Dépassement de la limite de la condition de permis relative à la concentration d'hydrogène équivalent dans les tubes de force à la tranche 3 de la centrale de Bruce-A et à la tranche 6 de la centrale de Bruce-B

Bruce A Unit 3 and Bruce B Unit 6 Hydrogen Equivalent Concentration in Pressure Tubes Licence Limit Exceedance

RAPPORT INITIAL D'ÉVÉNEMENT (RIE)

RIE : Dépassement de la limite autorisée par le permis de la concentration d'hydrogène équivalent dans les tubes de force à la tranche 3 de la centrale de Bruce-A et à la tranche 6 de la centrale de Bruce-B

Figure 1 - Tube de force à la hauteur du raccord d'extrémité

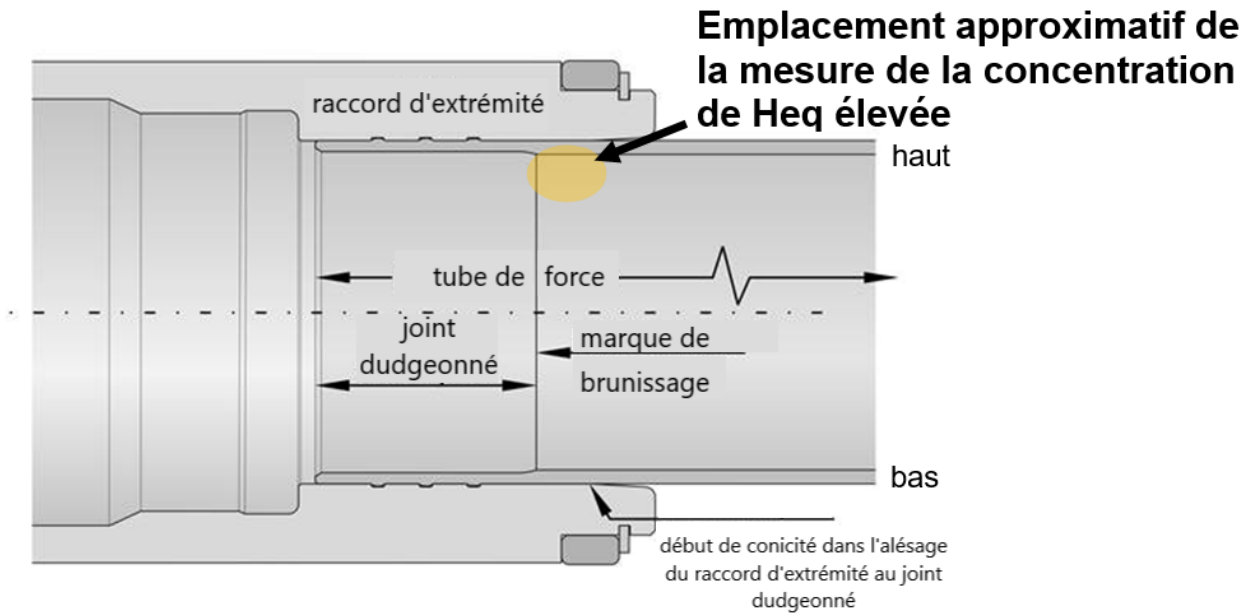
En général, les tubes de force ont une longueur de 6 m et un diamètre de 100 mm. Les évaluations de l'aptitude fonctionnelle visent principalement une longueur d'environ 5,85 m située entre les marques de brunissage des joints dudgeonnés des raccords d'extrémité (ou à l'intérieur de celles-ci), qui se trouve à chaque bout du tube et qui est assujettie à des contraintes de traction dues aux charges opérationnelles. Si la surface intérieure du tube présente des défauts causés durant l'exploitation, les contraintes de traction pourraient alors mener à l'apparition et à la propagation de fissures.

La limite réglementaire de Heq de 120 ppm s'applique à la longueur du tube située entre les marques de brunissage des joints dudgeonnés et est fondée sur les limites de validité du modèle actuel de ténacité à la rupture des tubes de force.
